**AVIS RELATIF À LA PROTECTION
CONTRE LES EVENTUELS EFFETS NOCIFS ET NUISANCES
PROVOQUÉS PAR LES RAYONNEMENTS NON IONISANTS
GÉNÉRÉS PAR DES ANTENNES ÉMETTRICES STATIONNAIRES**

Commune : HERBEUMONT - Exploitant : TELENET GROUP

Référence exploitant : LX6074P

Rapport n° 3014 / 2024

Figure 1 : Vue en plan des lieux de séjour et des points de contrôle

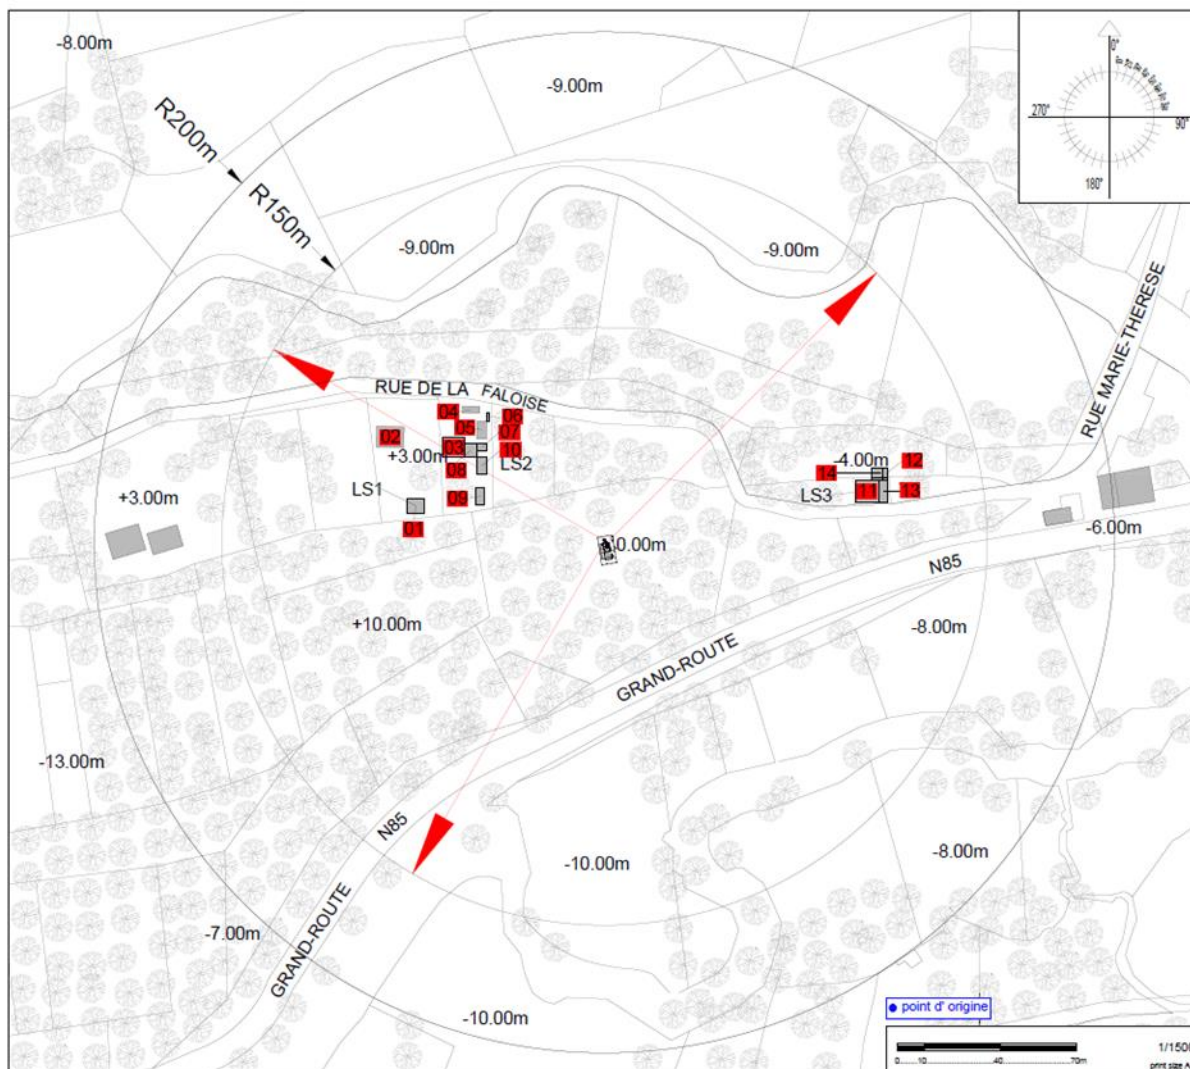
Les fréquences d'émission, la puissance rayonnée par chacune des antennes et leur gain permettent de déterminer le rayon de la zone à analyser. Tout dépassement de la limite par installation est exclu en dehors de cette zone. Le tableau 2 reprend les 35 LS² pour lesquels l'indice d'exposition est le plus élevé. Les différentes colonnes indiquent :

- le numéro du point de contrôle repris sur un des plans de la figure 1;
- le numéro du LS dans lequel se trouve le point de contrôle de la 1^{ère} colonne ;
- l'atténuation d'obstacle prise en compte pour le calcul de l'indice d'exposition dans le LS ;
- le résultat du calcul de l'indice d'exposition.

N° point de contrôle	LS	Atténuation (dB)	Indice d'exposition relatif à la limite par installation IE_i
2	LS1	3,0	0,344
13	LS3	3,0	0,173
11	LS3	3,0	0,138
1	LS1	3,0	0,123
12	LS3	3,0	0,118
14	LS3	3,0	0,107
4	LS2	3,0	0,106
3	LS2	3,0	0,063
9	LS2	3,0	0,060
10	LS2	3,0	0,051
7	LS2	3,0	0,051
8	LS2	3,0	0,048
6	LS2	3,0	0,047
5	LS2	3,0	0,046

Figure 2 : Vue en plan des installations d'antennes dans un rayon de 300 mètres autour de l'installation faisant l'objet de la demande d'avis

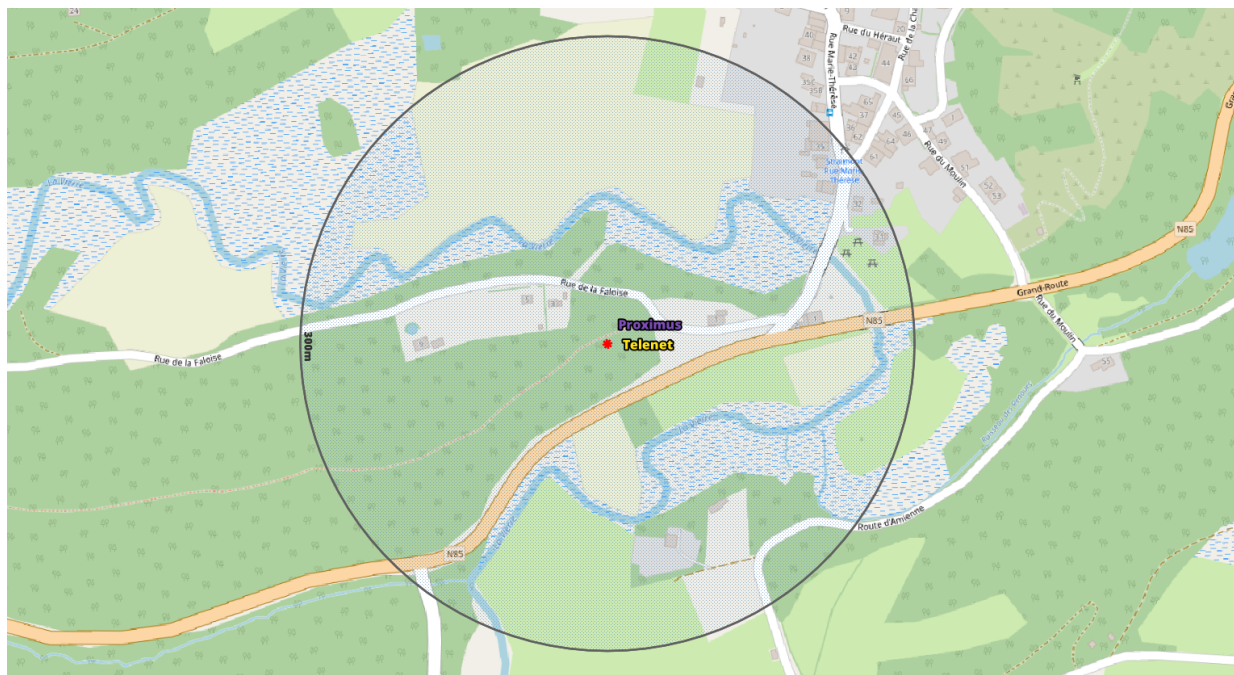
Le plan en projection verticale de la figure 2 indique la localisation des installations d'antennes émettrices stationnaires visées par le décret et situées dans un rayon de 300 mètres autour de l'installation référencée dans le paragraphe 2 et localisée au centre du cercle. Les données de localisation de ces antennes et les avis correspondant sont accessibles via le cadastre en ligne des antennes émettrices stationnaires⁸. Les installations prises en compte dans l'évaluation du respect de la limite cumulative sont les installations d'antennes émettrices déclarées en service par l'exploitant à la date du présent avis, à l'exception de l'installation référencée dans le paragraphe 2 et éventuellement d'autres installations ayant fait l'objet d'une demande d'avis à la même date et qui sont situées à l'intérieur de la zone de 300 mètres de rayon.

- il y a au plus 4 installations d'antennes émettrices stationnaires présentes dans la zone d'évaluation de 300 mètres de rayon représentée dans la figure 2, y inclus l'installation référencée dans le paragraphe 2 : la limite cumulative définie à l'article 4, §2 du décret est nécessairement respectée dans les lieux de séjour à l'intérieur de la zone d'évaluation de 300 mètres de rayon ;
- il y a exactement 5 installations d'antennes émettrices stationnaires présentes dans la zone d'évaluation de 300 mètres de rayon représentée dans la figure 2, y inclus l'installation référencée dans le paragraphe 2 et il existe, pour 3 ou 4 de ces installations, un avis attestant le respect de la limite abrogée de 3 V/m : la limite cumulative définie à l'article 4, §2 du décret est nécessairement respectée dans les lieux de séjour à l'intérieur de la zone d'évaluation de 300 mètres de rayon ;

- c) dans tous les autres cas, il a été vérifié que la limite cumulative définie à l'article 4, §2 du décret n'est pas dépassée dans les lieux de séjour sur base du nombre d'installations localisées dans la zone d'évaluation de 300 mètres de rayon représentée dans la figure 2, de leur localisation ainsi que des données inscrites dans la figure 1 et au paragraphe 4 du présent avis et dans les avis attestant le respect de la limite par installation ou de la limite abrogée de 3 V/m relatifs aux autres installations reprises dans la figure 2.

Compte tenu des considérations ci-dessus, il apparaît que l'intensité du rayonnement électromagnétique généré, dans les lieux de séjour situés dans un rayon de 300 mètres autour de l'installation référencée dans le paragraphe 2, par l'ensemble des antennes émettrices stationnaires de l'ensemble des exploitants du même site d'antennes émettrices stationnaires respecte la limite fixée à l'article 4, § 2 du décret.
